**AVIS RELATIF À LA PROTECTION
CONTRE LES EVENTUELS EFFETS NOCIFS ET NUISANCES
PROVOQUÉS PAR LES RAYONNEMENTS NON IONISANTS
GÉNÉRÉS PAR DES ANTENNES ÉMETTRICES STATIONNAIRES**

Commune : VERVIERS - Exploitant : ORANGE

Référence exploitant : 440L1_2 / 30534L1_1 / 40534L1_1 / 50534L1_1

Rapport n° 1557 / 2024

Figure 1 : Vue en plan des lieux de séjour et des points de contrôle

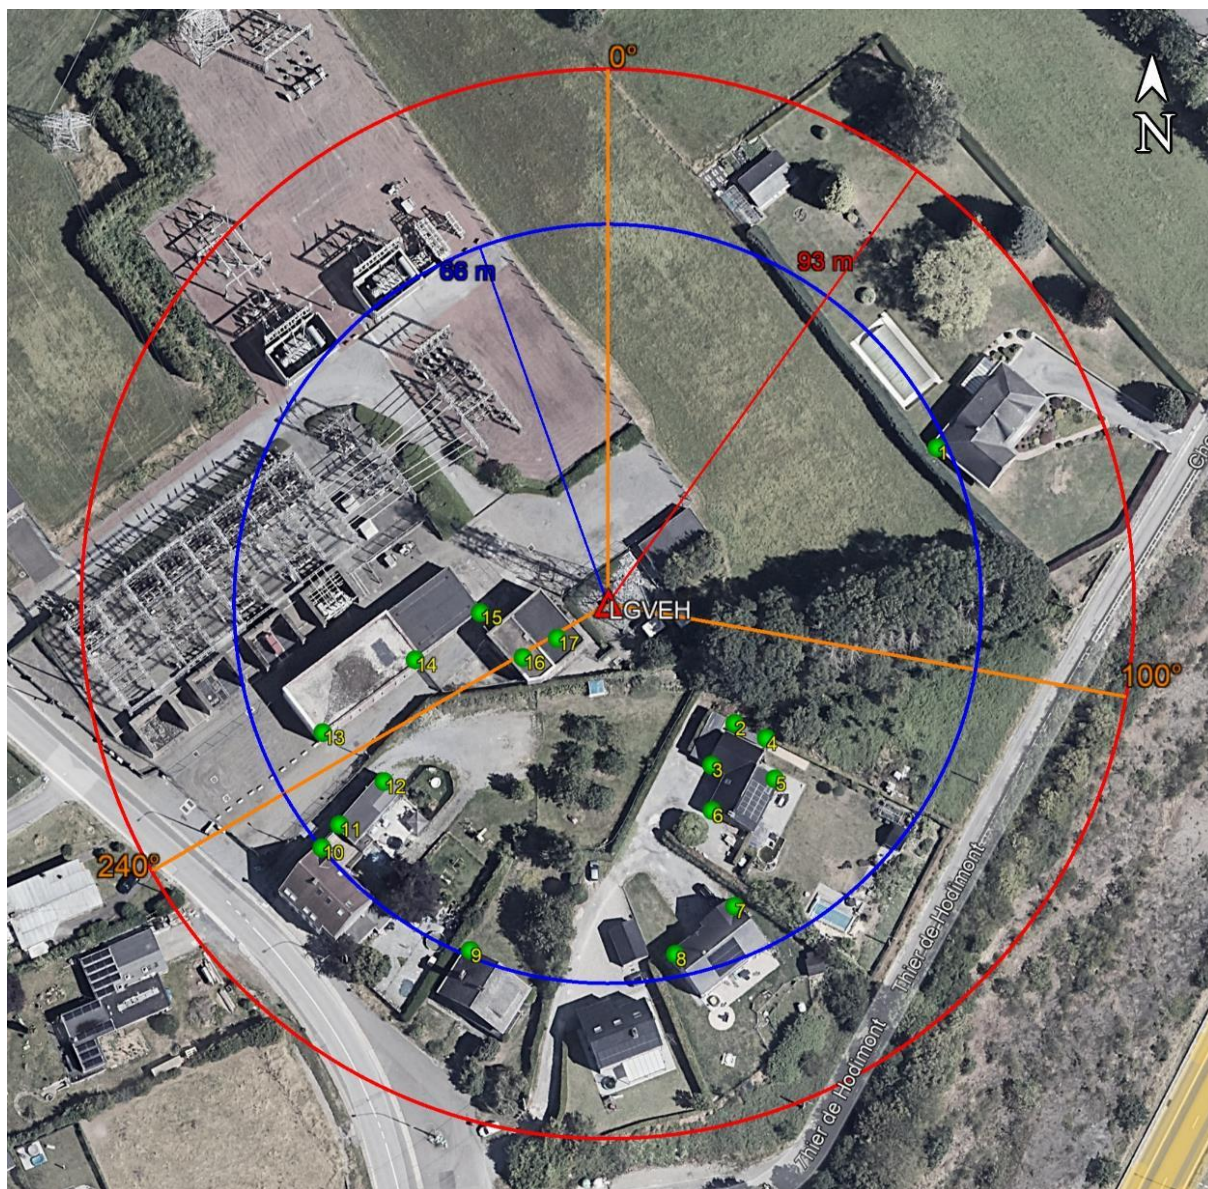
Les fréquences d'émission, la puissance rayonnée par chacune des antennes et leur gain permettent de déterminer le rayon de la zone à analyser. Tout dépassement de la limite par installation est exclu en dehors de cette zone. Le tableau 2 reprend les 35 LS² pour lesquels l'indice d'exposition est le plus élevé. Les différentes colonnes indiquent :

- le numéro du point de contrôle repris sur un des plans de la figure 1;
- le numéro du LS dans lequel se trouve le point de contrôle de la 1^{ère} colonne ;
- l'atténuation d'obstacle prise en compte pour le calcul de l'indice d'exposition dans le LS ;
- le résultat du calcul de l'indice d'exposition.

N° point de contrôle	LS	Atténuation (dB)	Indice d'exposition relatif à la limite par installation IE_i
10	LS10	3,0	0,136
12	LS10	3,0	0,034
13	LS13	3,0	0,032
14	LS13	3,0	0,031
11	LS10	3,0	0,025
16	LS16	3,0	0,023
17	LS16	3,0	0,022
4	LS2	3,0	0,018
15	LS15	3,0	0,017
5	LS2	3,0	0,014
2	LS2	3,0	0,013
1	LS1	3,0	0,012
9	LS9	3,0	0,010
3	LS2	3,0	0,009
6	LS2	3,0	0,007
7	LS7	3,0	0,006
8	LS7	3,0	0,004

En ce qui concerne les antennes de l'installation mentionnées dans le tableau 1, la distance maximale à laquelle la limite pourrait être atteinte, à l'extérieur, est égale à 90,2 m. S'il n'y a pas de LS à une distance inférieure, les antennes respectent forcément la limite d'immission.

Dans le cas des LS situés à l'intérieur des bâtiments, une atténuation d'obstacle est prise en compte et il en résulte que la distance maximale à laquelle la limite pourrait être atteinte se réduit à 63,8 m.

Figure 2 : Vue en plan des installations d'antennes dans un rayon de 300 mètres autour de l'installation faisant l'objet de la demande d'avis

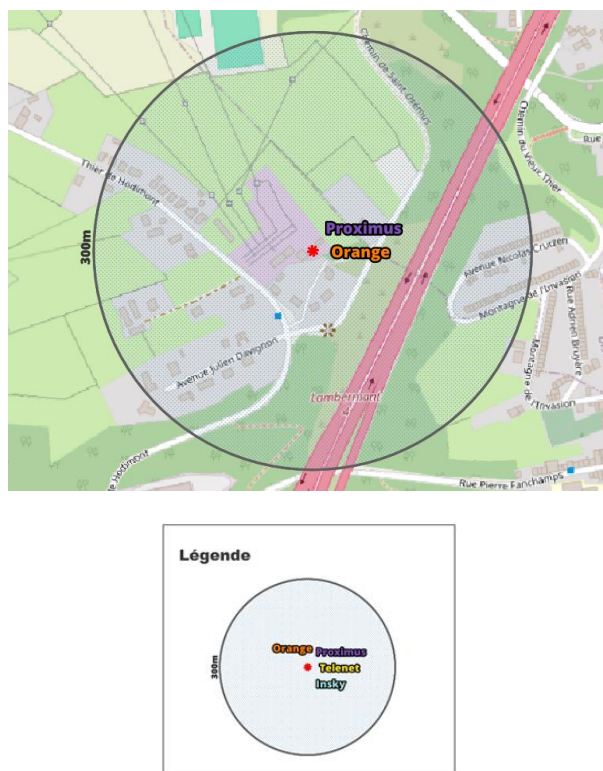
Le plan en projection verticale de la figure 2 indique la localisation des installations d'antennes émettrices stationnaires visées par le décret et situées dans un rayon de 300 mètres autour de l'installation référencée dans le paragraphe 2 et localisée au centre du cercle. Les données de localisation de ces antennes et les avis correspondant sont accessibles via le cadastre en ligne des antennes émettrices stationnaires⁶. Les installations prises en compte dans l'évaluation du respect de la limite cumulative sont les installations d'antennes émettrices déclarées en service par l'exploitant à la date du présent avis, à l'exception de l'installation référencée dans le paragraphe 2 et éventuellement d'autres installations ayant fait l'objet d'une demande d'avis à la même date et qui sont situées à l'intérieur de la zone de 300 mètres de rayon.

- il y a au plus 4 installations d'antennes émettrices stationnaires présentes dans la zone d'évaluation de 300 mètres de rayon représentée dans la figure 2, y inclus l'installation référencée dans le paragraphe 2 : la limite cumulative définie à l'article 4, §2 du décret est nécessairement respectée dans les lieux de séjour à l'intérieur de la zone d'évaluation de 300 mètres de rayon ;

- c) dans tous les autres cas, il a été vérifié que la limite cumulative définie à l'article 4, §2 du décret n'est pas dépassée dans les lieux de séjour sur base du nombre d'installations localisées dans la zone d'évaluation de 300 mètres de rayon représentée dans la figure 2, de leur localisation ainsi que des données inscrites dans la figure 1 et au paragraphe 4 du présent avis et dans les avis attestant le respect de la limite par installation ou de la limite abrogée de 3 V/m relatifs aux autres installations reprises dans la figure 2.

Compte tenu des considérations ci-dessus, il apparaît que l'intensité du rayonnement électromagnétique généré, dans les lieux de séjour situés dans un rayon de 300 mètres autour de l'installation référencée dans le paragraphe 2, par l'ensemble des antennes émettrices stationnaires de l'ensemble des exploitants du même site d'antennes émettrices stationnaires respecte la limite fixée à l'article 4, § 2 du décret.
